DODATEČNÉ INFORMACE Č. 5 K ZADÁVACÍ DOKUMENTACI

„UHK – modernizace a rekonstrukce budovy C“

Zadavatel obdržel dne 10. 02. 2022 žádost o dodatečné infce (dále i jen DI), resp. tyto dotazy:

Část D.1.1.c.102b Výpis repasovaných dveří – protipožární úprava

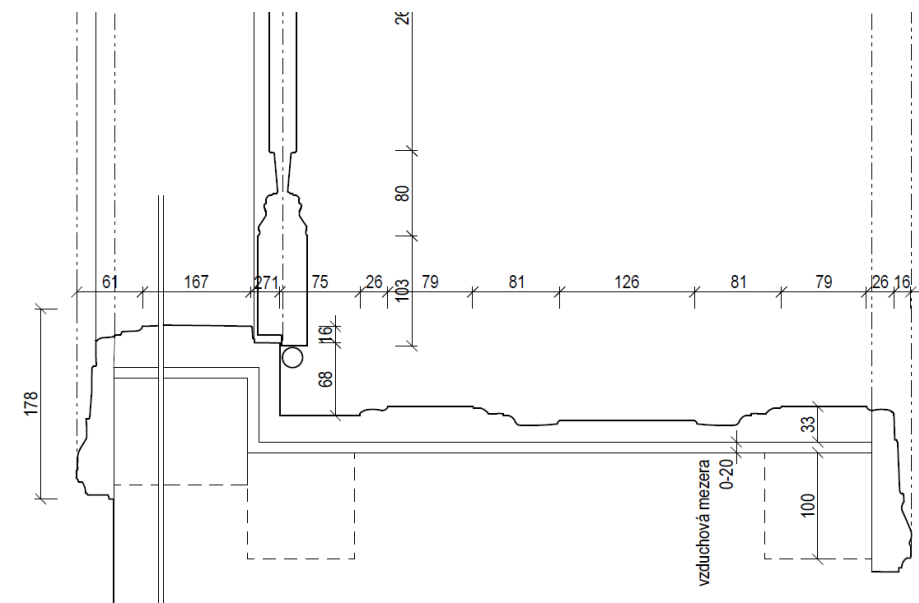
Dveřní sestava má obsahovat skrytý samozavírač:

Konstrukce samozavírače bude kolejničková, skrytá v dveřním křídle. Samozavírače ve dveřích na chodbách (E2f b1BFa, E2f b2BF, E2f c3BF, E2f b1BFa, D2fs6BF, všechny ve všech kusech na obou stranách) budou dodány včetně funkce elektronického držení dveří v otevřené poloze (když někdo dveře otevře do plného otevření) - zavření bude možné stiskem tlačítka na stěně vedle dveří, nebo siglám z EPS, součástí dodávky předmětných dveří je i související elektroinstalace (tlačítko, spojovací krabice, napojení do EPS, včetně zapravení stěn).

Dle zákresu nejsme schopni zjistit, zda se do stávající zárubně skrytý samozavírač vejde.

Prosíme zadavatele o prověření, zda lze opravdu do stávající zárubně skrytý samozavírač opravdu umístit.

Součástí konstrukce dveří je tesařská rámová zárubeň předpokládaného rozměru min 80x80mm (skrytá, - v rámci PD nebylo možné všechny dveře rozebrat...), to je spolu s obložkou dostatečná hmota pro zabudování těla skrytého samozavírače. Do vlastního křídla by se tak zapouštěla pohyblivá část průřezu cca 31 x 21mm.

Přikládáme přílohou nákres zárubně s opravenými kótami zárubně v místě nasazení křídla.
